Technische Änderung

2. Technische Änderung

Alte Version

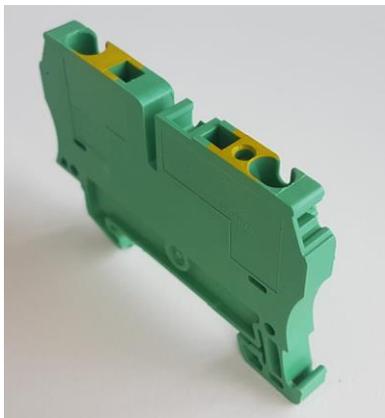
Zurzeit werden die betroffenen Produkte zunächst in grüner Farbe gespritzt und anschließend mit gelber Farbe bedruckt.

Neue Version

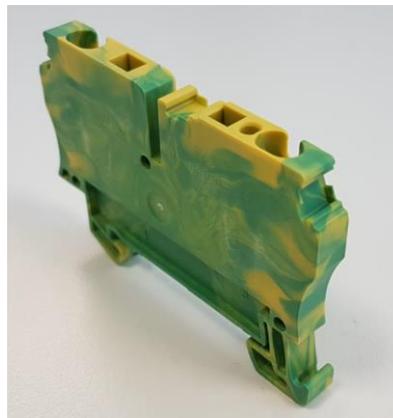
Die betroffenen Produkte werden in Zukunft direkt in grün-gelber Marmorierung gefertigt, wie in den folgenden Bildern gezeigt wird.

- Vereinheitlichung der Produkte
- Bessere Erkennbarkeit der PE-Klemmen
